Parecer nº 69/IEF/NAR PATOSDEMINAS/2025

PROCESSO Nº 2100.01.0007176/2025-54

PARECER ÚNICO

Ref.: Supressão de Vegetação Nativa, Intervenção em APP e Corte de Árvores Isoladas

Figura 1. Alternativas Locacionais

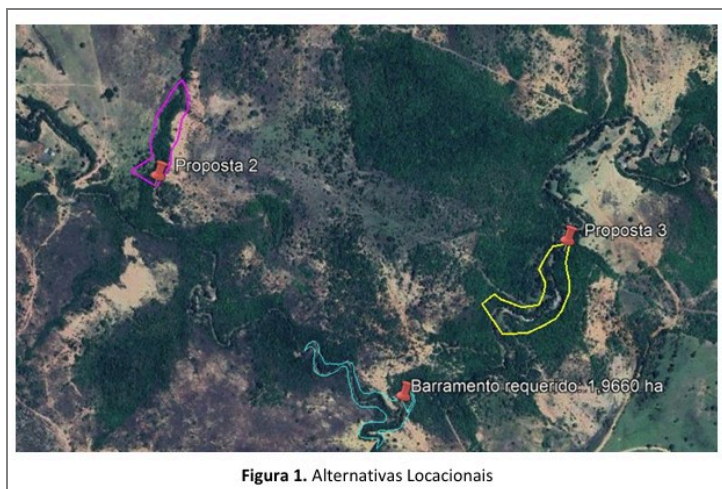
"Foram propostas 3 alternativas técnicas para a localização do barramento, conforme imagem abaixo. Porém dentre todas as alternativas a que proporcionou menor impacto ambiental, socioeconômico e melhor custo benefício é o local solicitado."

Durante vistoria *in loco*, observou-se que a área solicitada para o barramento é a melhor opção haja vista que no local deveria ter pouca supressão de vegetação nativa em relação as outras áreas, conforme pode se observar na Figura 1 acima, retirada do Estudo em epígrafe.
